## 大型トラック 突入防止装置（リアバンパーブラケット）のリコールについて

（届出日：令和4年1月27日 開始日：令和4年1月28日）

リコール番号 5089

## 改善箇所説明図

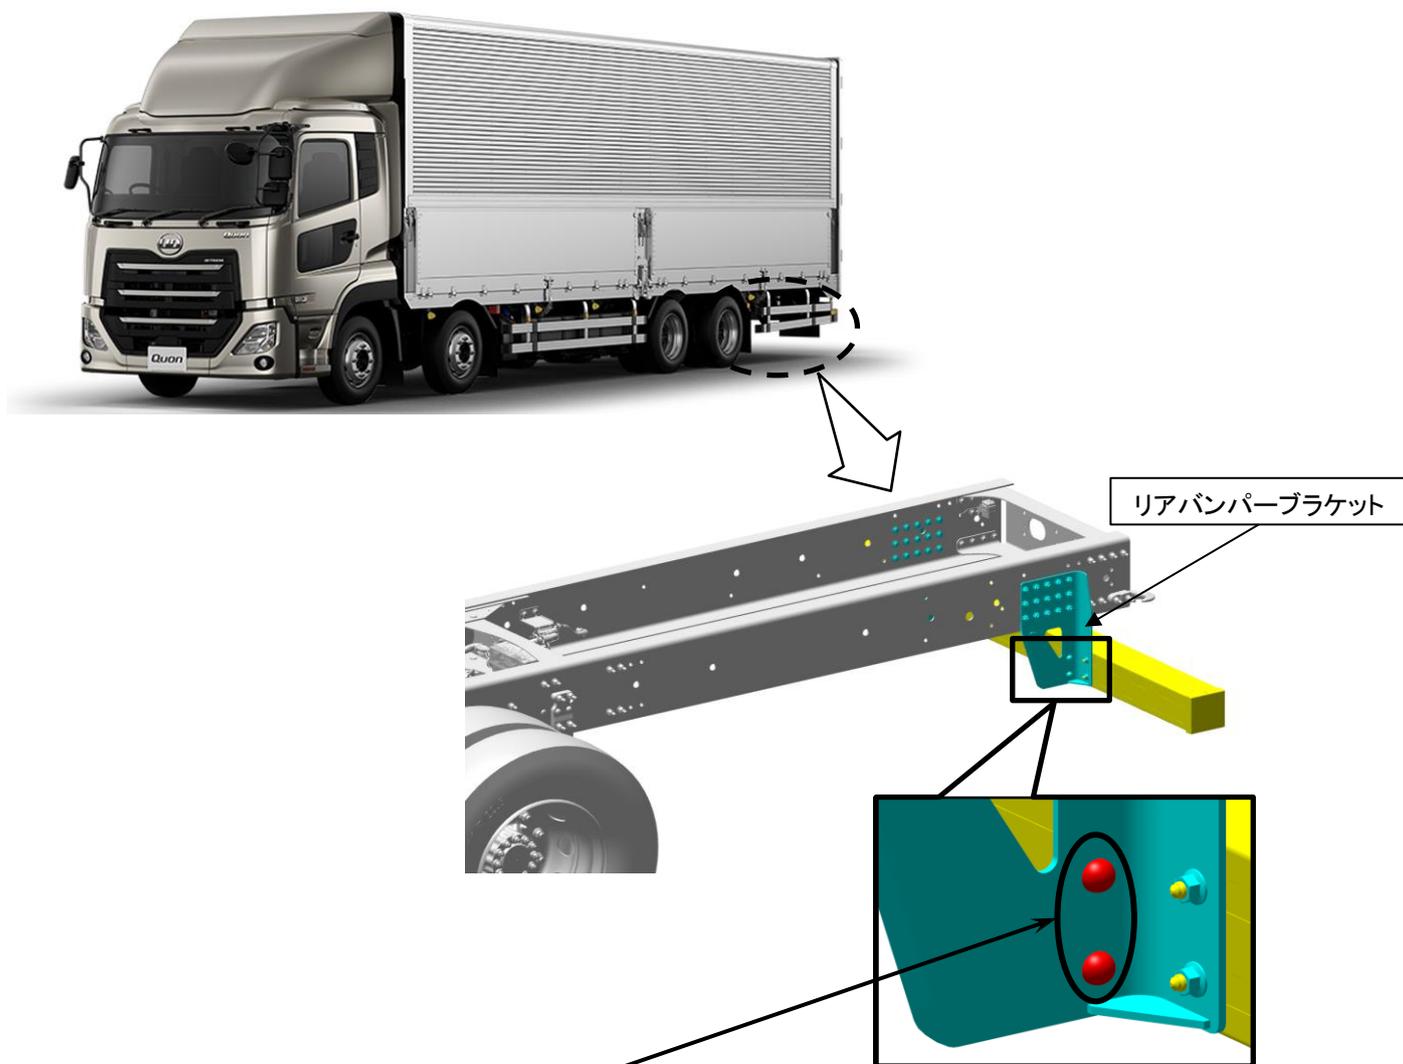
### 基準不適合発生箇所

大型トラックのリアバンパーブラケットにおいて、当該ブラケットの構造体同士を締結するリベット止めが不適切なため、保安基準第18条の2（突入防止装置の基準）に定める強度要件を満たしていないおそれがあります。

### 改善措置の内容

全車両、リアバンパーブラケットのリベット部位を確認し、塑性変形が基準を満たしていない場合は良品に交換します。

注：  は、交換する部品を示す。

識別：改善済車両には助手席側ステップ部のVINプレート左下に黄色ペイントを塗布する。
